SERVICE INFO – LuK 0020

Инструкция по установке гидравлического выжимного подшипника 510 0011 11

Артикул:

Рис. 3: Демонтаж подшипника старой конструкции

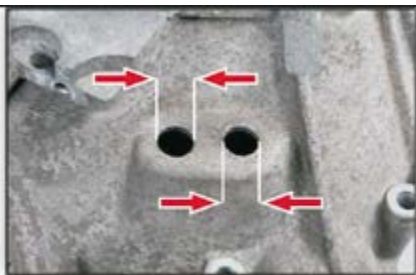
Произведите демонтаж гидравлического выжимного подшипника старой конструкции (металлический корпус) и измерьте диаметр отверстий. Если отверстия меньше 21 мм в диаметре, то их необходимо расточить.
